Saint-Junien Environnement
130 Route de Pressaleix
Le Mas
87200 SAINT-JUNIEN

Objet : Contribution de l'association Saint-Junien Environnement à la participation du public par voie électronique (PPVE) au sujet de la demande d'autorisation de la remise en service du moulin Pelgros à Saint-Junien prévoyant l'installation d'une centrale hydroélectrique.

Extrait des éléments graphiques (Pièce N°6 du dossier)

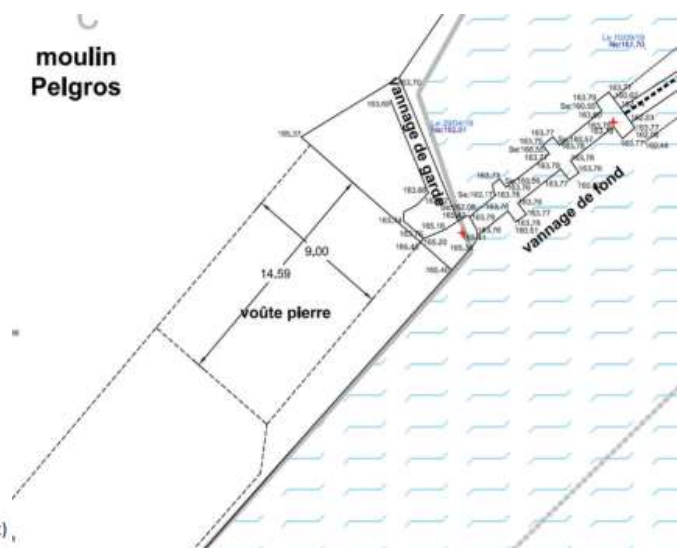
Dans l'avis de l'Architecte des Bâtiments de France (Avis ABF), il est demandé de conserver la base de l'ancien moulin et même de la consolider. Sur les éléments graphiques au 1/250 (Pièce N°6 du dossier), est identifiée la partie à conserver correspondant aux voutes de l'ancien moulin.

Nous nous sommes rendus sur place pour mieux appréhender le site. Depuis le canal de fuite, le plus près de la rive droite, nous pouvons apercevoir quatre voutes qui ne sont pas indiquées dans les différents documents.

Quel sera leur devenir, sachant que c'est la partie la plus ancienne du site ?
